INFORME DE HITO DE CONTROL
N° 012-2021-OCI/0449-SCC

OBRA:
“REMODELACIÓN DE AMBIENTE DE RECREACIÓN ACTIVA
EN EL (LA) PLAZA CHAUPIMARCA DEL DISTRITO DE
CHAUPIMARCA, PROVINCIA DE PASCO Y REGIÓN PASCO”

HITO DE CONTROL N° 4 – RECEPCIÓN DE LA OBRA

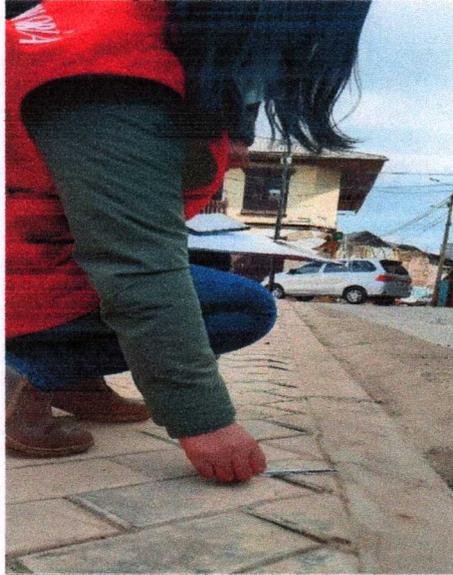
Al término de la verificación de la obra la comisión ha determinado las siguientes observaciones:

1. Los postes de las farolas presentan aberturas con cables expuestos provocando riesgos a la población.
2. Los Postes de avisajes no se encuentran pintadas de forma uniforme, así como falta la señalización del jr. Grau.

3. En la vereda correspondiente al jr. Junín presenta desnivel excesivo entre sardinel de vereda y piso adoquinado.
4. Falta de limpieza de adoquines (restos de concreto)

5. Existen cables expuestos en las jardineras, para lo cual se solicita su corrección.
6. Existe un mal acabado en las uniones y bordes de las rampas, lo cual se solicita su corrección.

7. Se observo que, en la pileta, los dos platos secundarios se encuentran desnivelados, por lo cual no cumplen con la función específica de bordear el agua por todo su contorno, se solicita su corrección.

8. Existen partidas no contempladas en los expedientes técnicos aprobados como rejas de seguridad de tableros, para lo cual se solicita su pintado que no rompa con el contexto expuesto en la plaza.

9. Las hasta de bandera están demasiado juntas lo que provocará un enredo al flamear las banderas, se solicita su corrección.
10. Fijar los reflectores en pisos correctamente, ya que se observó que existen falencias en las áreas verdes por falta de dados de concreto.

11. Se observó que existe zonas de empozamiento en la parte central de los adoquines, lo cual no cumplen con el adecuado flujo de aguas pluviales, se solicita su corrección.

12. Se observo que existe una madera en el filo de la base, lo cual se recomienda que sea extraída y pintada, para evitar la impregnación de humedad. "
